浜岡4号炉 高経年化技術評価
耐震安全性評価に用いる地震動の整理及び見直しに
伴う再評価方針および再評価結果について

令和5年1月19日

審査会合等における質問・コメントの一覧

○耐震安全性評価に用いる地震動の整理

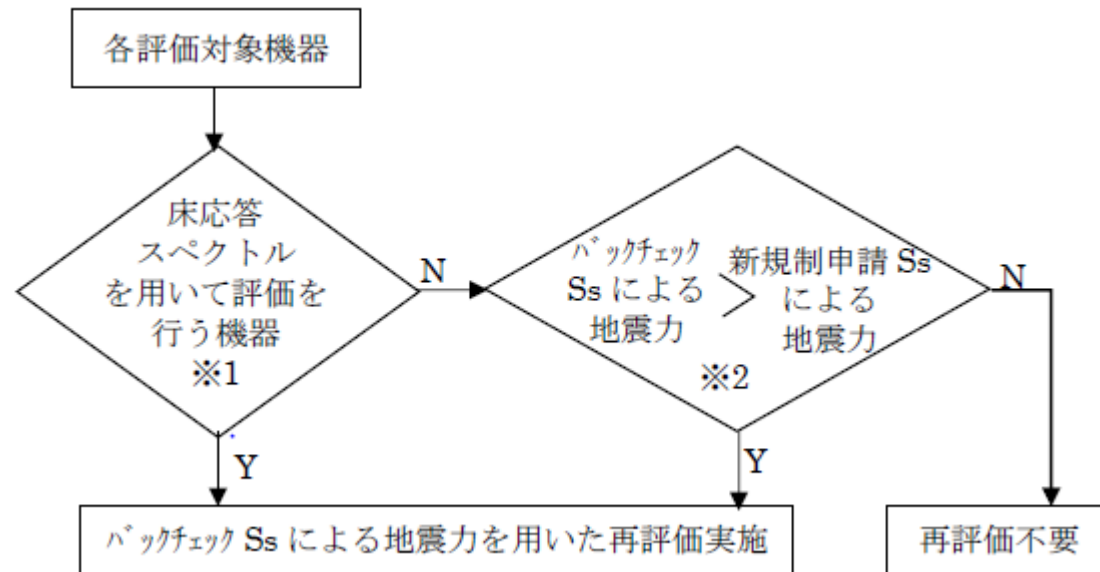
No.	質問・コメント	回答
4 (耐震安全性評価)	再評価においてバックチェックのSsと新規制基準ベースのSs、弾性設計で用いるSd又はS1を用いる考え方について整理して説明すること。	本日回答
6 (耐震安全性評価)	評価に用いる地震動は、浜岡3号機の高経年化技術評価と同様にバックチェックで算出したSs地震動(最大800Gal)と基準地震動S1(最大450Gal)とした結果を提示すること。	本日回答

新規制申請Ssは**バックチェックSs**を上回る地震動であるが、機器の評価に用いる地震力については、一部の機器において**バックチェックSs**のほうが上回っているため、それらの機器については**バックチェックSs**の地震力により再評価を行うこととする。
